# 令和2年度 田野畑村通学路合同点検

- 1 点検日 令和2年7月29日(水)
- 2 点検場所 田野畑中学校～アズビィ楽習センター

点検箇所一覧表

点検番号④  
路線名：村道西和野2号線  
対策前

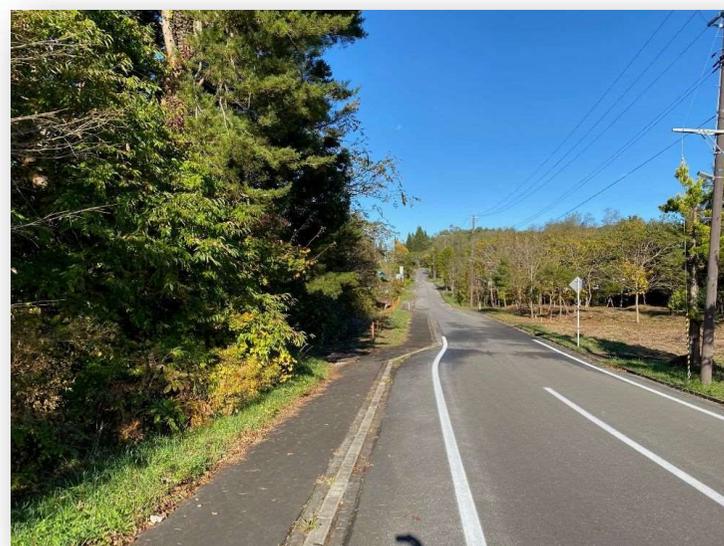
- ・防犯灯の周囲の木が伸び、照明範囲を狭めている。
- ・歩道空間に木が伸び歩行の支障となっている。
